島根原子力発電所 1 号炉 審査資料

DP-001 改01

# 島根原子力発電所 1 号炉 廃止措置計画変更認可申請の 概要について

令和 3 年 11 月  
電源事業本部（放射線安全）

◆ 第10-3図 解体工事準備期間中の放射性固体廃棄物の処理処分フロー

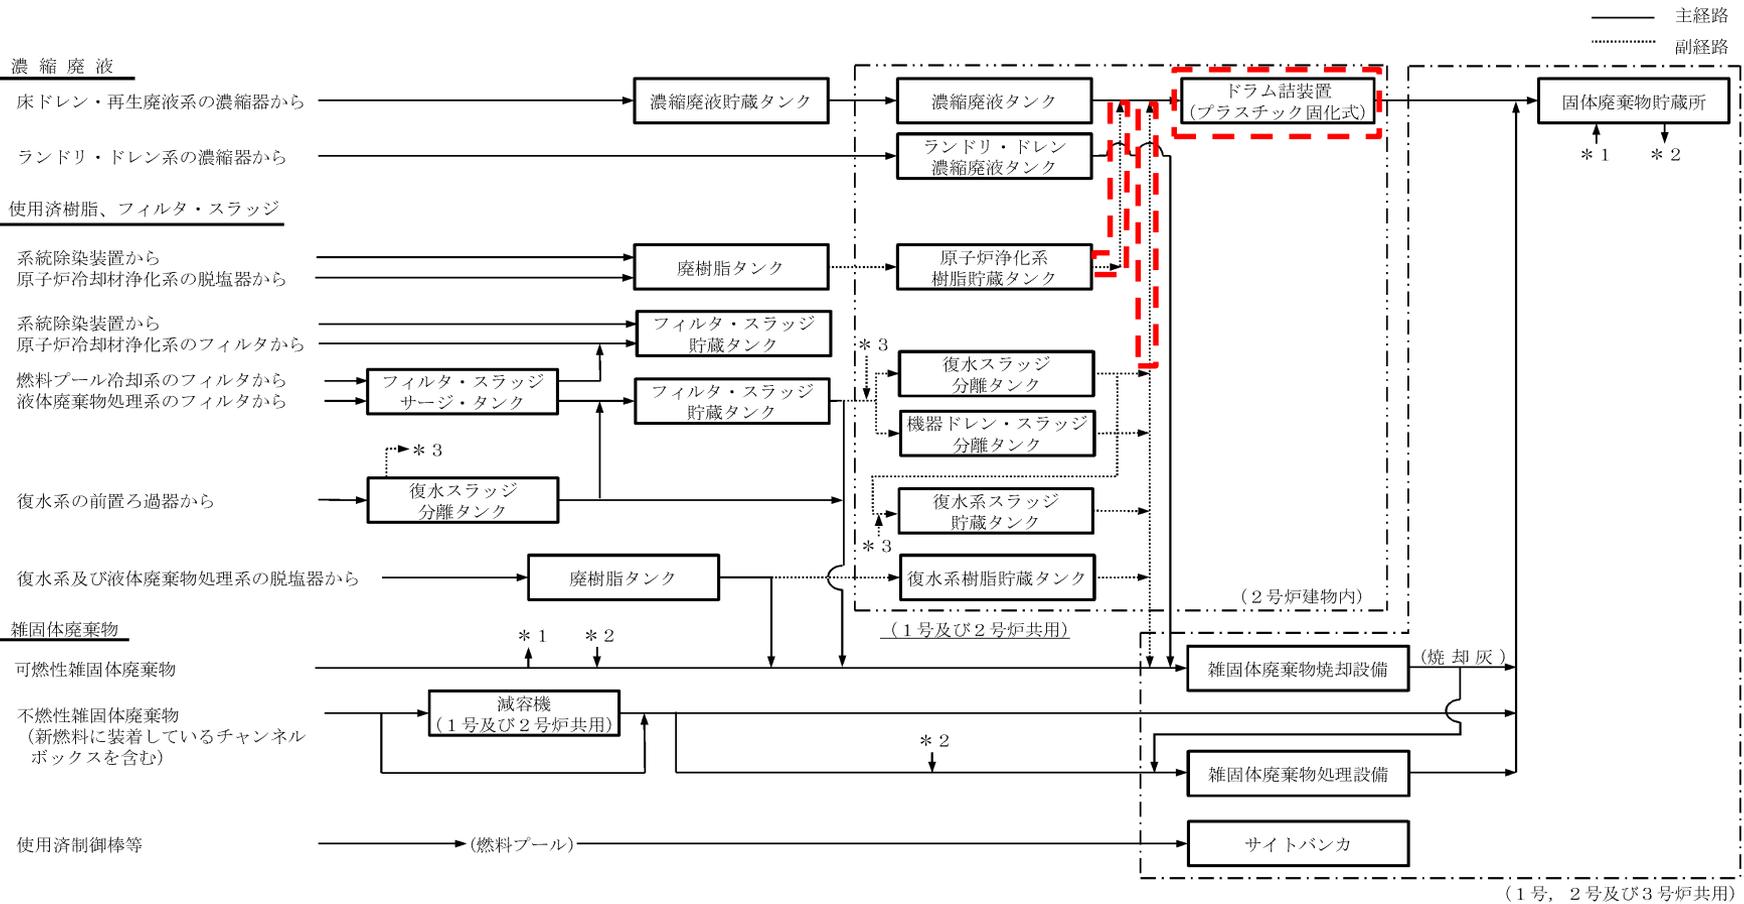
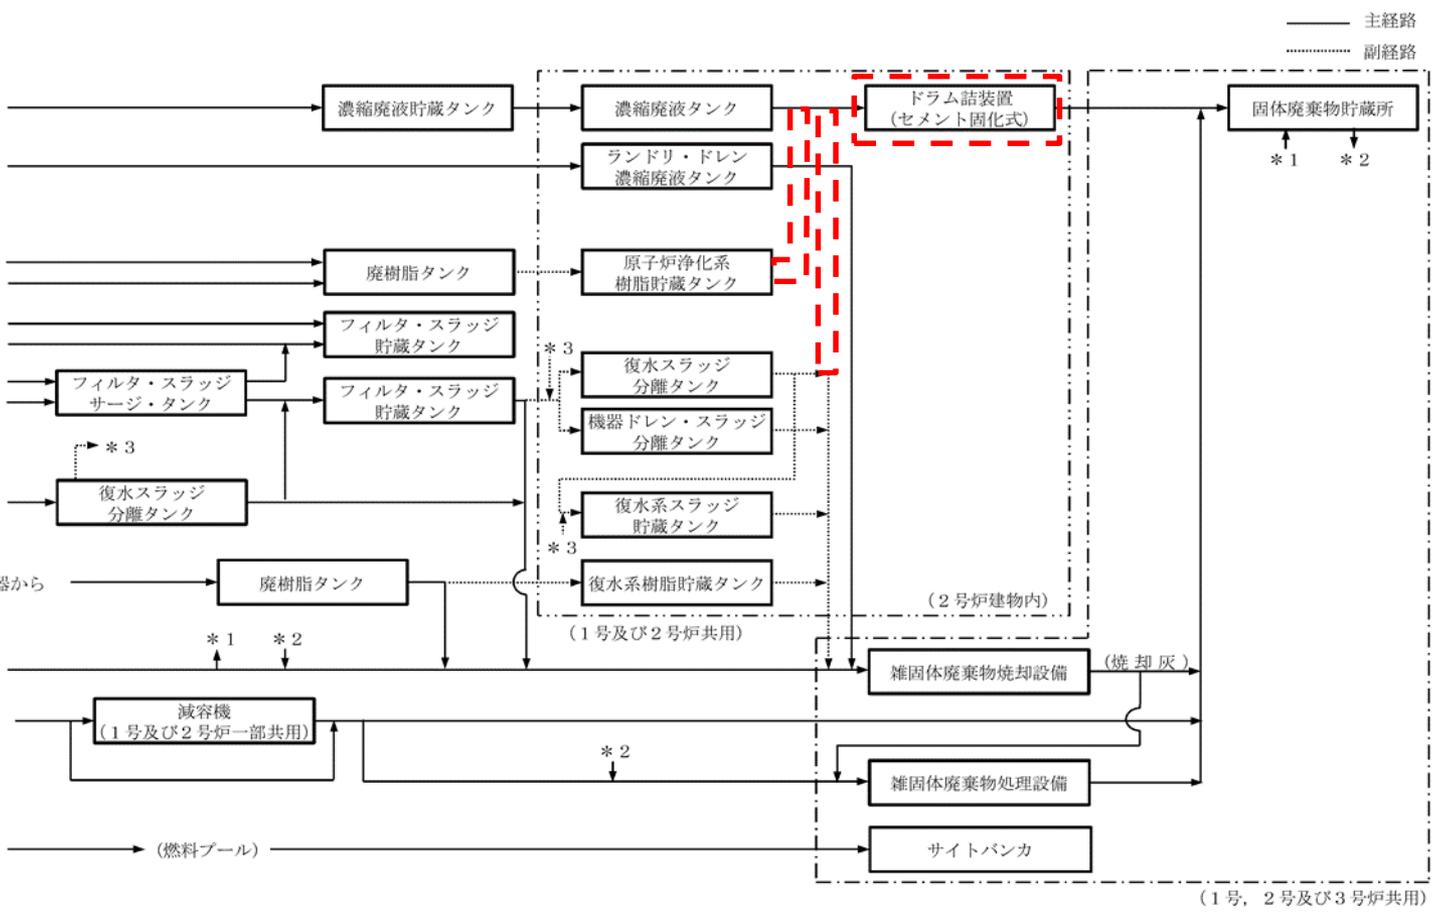
2号炉の放射性廃棄物処理施設（1号及び2号炉共用）における処理方法について、変更内容を反映する。

[- - -]: 変更箇所
